Parecer Técnico n.º 6/2020 - SEDUH/GAB/CPA-EIV

RELATÓRIO TÉCNICO DA AUDIÊNCIA PÚBLICA - CPA/EIV

ARAUCÁRIAS SHOPPING

Assunto: Análise das considerações advindas da Audiência Pública do Estudo Prévio de Impacto de Vizinhança - EIV, relativo ao empreendimento denominado "Araucárias Shopping".

Fig. 1- Rotas desejo. Fonte: EIV

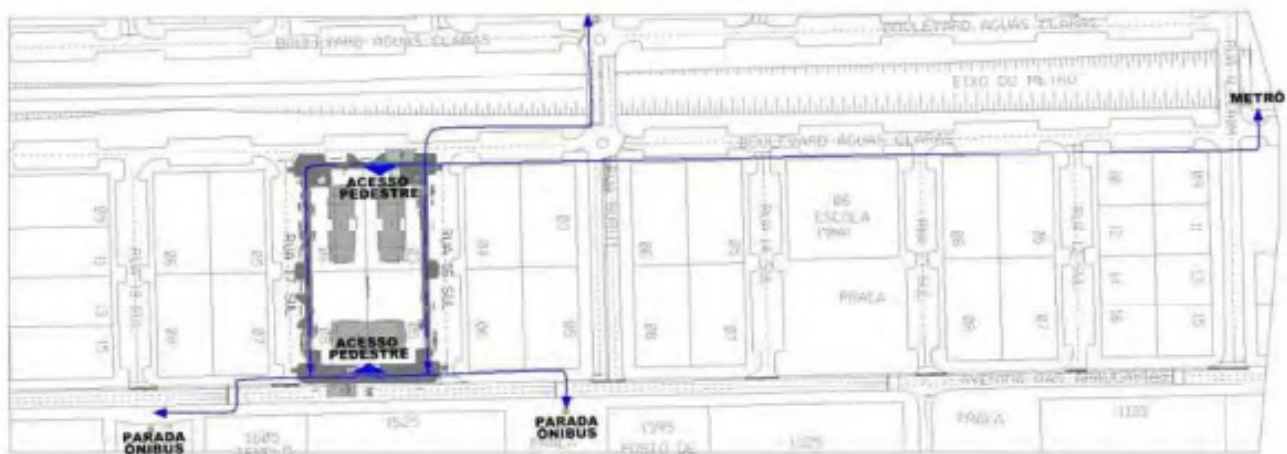
A delimitação do trecho para execução por parte do empreendedor teve fundamento na identificação no EIV de que as rotas desejado do empreendimento correspondem ao trecho compreendido entre a Rua 17 Sul e a estação de metrô, como se vislumbra na figura abaixo:

No entanto, a manifestação apurada em Audiência Pública é para que o empreendimento mitigue os impactos em área de influência maior do que a área abrangida pelas propostas até então apresentadas, extrapolando um pouco a AID:

Assim, foi fortemente sugerido que o trecho do projeto de mobilidade ativa de Aguas Claras a ser executado pelo empreendedor fosse ampliado, passando a abranger as Avenidas Boulevard Norte e Sul no trecho compreendido pela Estação Aguas Claras e a Estação Arniqueiras.

2. Remanejamento de redes e postes de iluminação;
3. Remanejamento de redes de esgoto;
4. Regularização da vazão de águas pluviais;
5. Implantação do projeto Mobilidade Ativa de Águas Claras na Av. Boulevard norte e sul, no trecho compreendido pela Estação Águas Claras e a Estação Arniqueiras;

Fig. 4 – proposta para as vias Boulevares. Fonte: Projeto Mobilidade Ativa em Aguas Claras/SEGETH

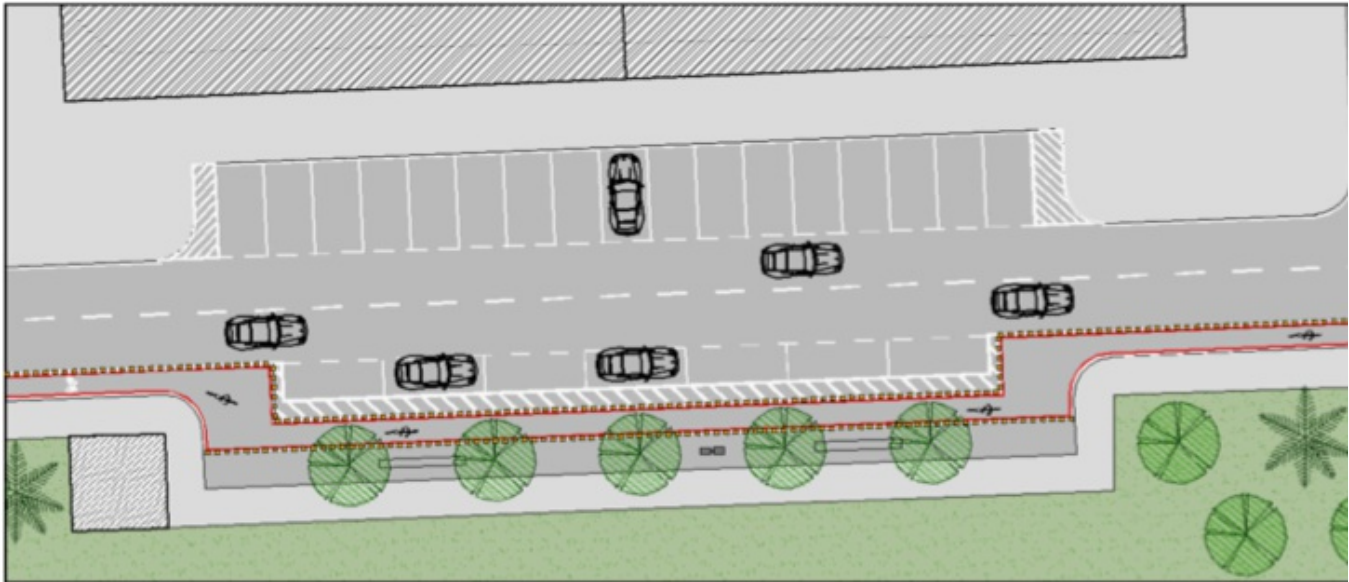
Entretanto, tendo em vista as questões apontadas em Audiência Pública, entende-se que a transferência das árvores do interior do lote para as calçadas lindeiras é uma medida que pode ser incorporada ao EIV, uma vez que, para além de ampliar o sombreamento das calçadas, também deverá reduzir o impacto quanto à fauna local, como colocado pela vizinhança.

Assim, tendo em vista a solicitação para caminhos sombreados, entende-se que o plantio de árvores deve ocorrer às custas do empreendedor, na av. Bulvard norte e sul, no trecho entre a Estação Aguas Claras e a Estação Arniqueiras, como ação complementar à execução das obras relativas a Mobilidade Ativa em Aguas Claras indicadas no item 1.

6. Arborização da Av. Boulevard norte e sul; no trecho compreendido pela Estação Águas Claras e a Estação Arniqueiras, complementando o projeto de Mobilidade Ativa de Águas Claras;

Fig. 6 - Planta do Canteiro de Obras informado no EIV. Planta tapume canteiro - 32195524

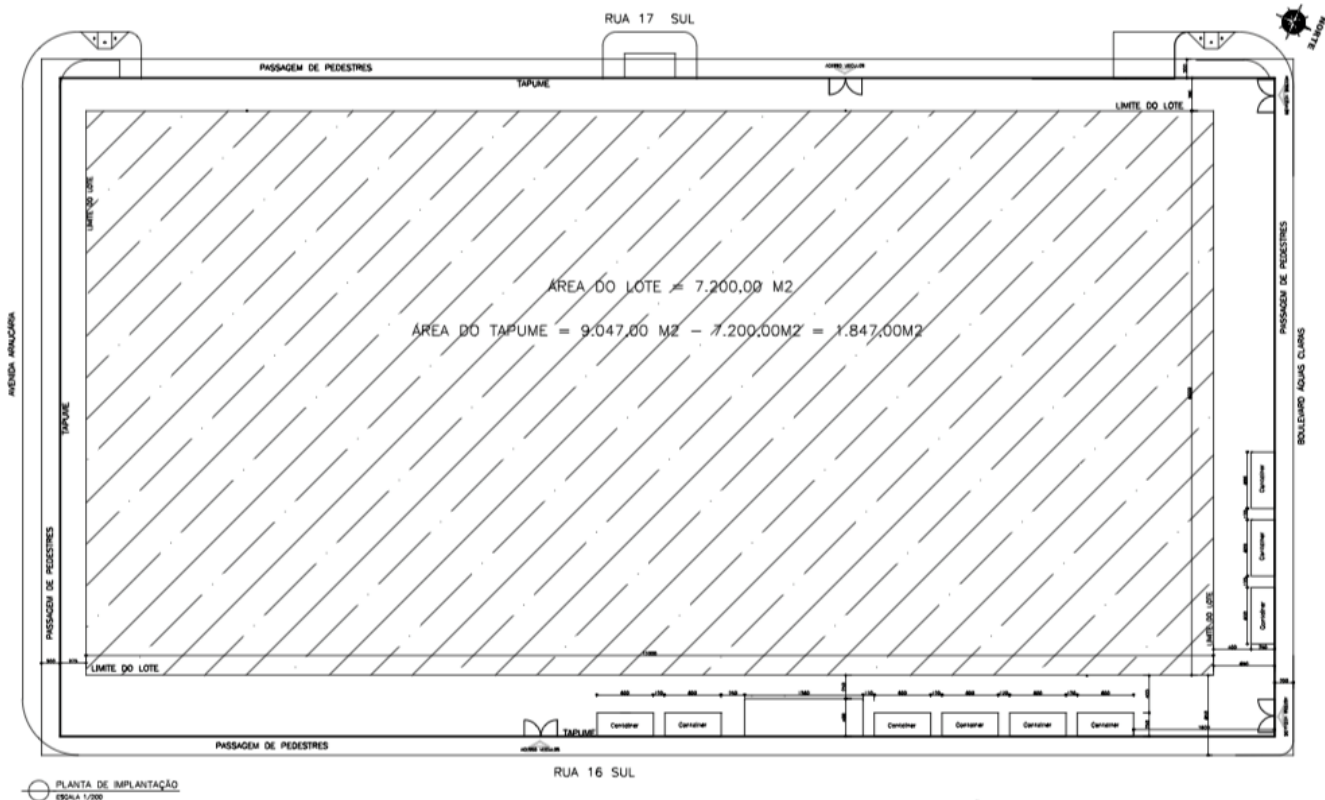
Trata-se de solicitação para que não seja permitida a concessão de área pública para canteiro de obras sobre calçadas ou estacionamento público.

Como o empreendimento ocupa praticamente 100% da área do lote, está previsto para o canteiro de obras a necessidade de ocupação de área pública, sendo que, de acordo com o EIV (pg. 68), *“junto ao tapume, será deixada uma passagem para pedestres com 2,00m de largura nas ruas 16 e 17 sul e de 3,00 m nas avenidas Araucária e Boulevard.”*

Rememore-se que a ocupação de área pública por canteiro de obras já objeto de regulamentação no Código de Edificações do DF- COE - Decreto nº 39.272, de 02 de agosto de 2018:

Art. 97. Deve ser garantida a circulação de pedestres com largura mínima de 1,2 metro nas calçadas em área pública no entorno imediato do canteiro.

Deste modo, esta CPA/EIV entende que o licenciamento do canteiro de obras deve atender ao indicado no EIV, que prevê também o seguinte:

“Logo após que a estrutura para os subsolos estejam concluída, todas as instalações acomodadas nos contêiner em área pública deverá ser transferida para interior do lote.” (pag. 229)

1. A instalação do canteiro de obras deve respeitar o limite máximo de ocupação de área pública, resguardando 2,00m de largura para circulação de pedestres lindeiro às ruas 16 e 17 sul e de 3,00m de largura voltada para as avenidas Araucária e Boulevard;
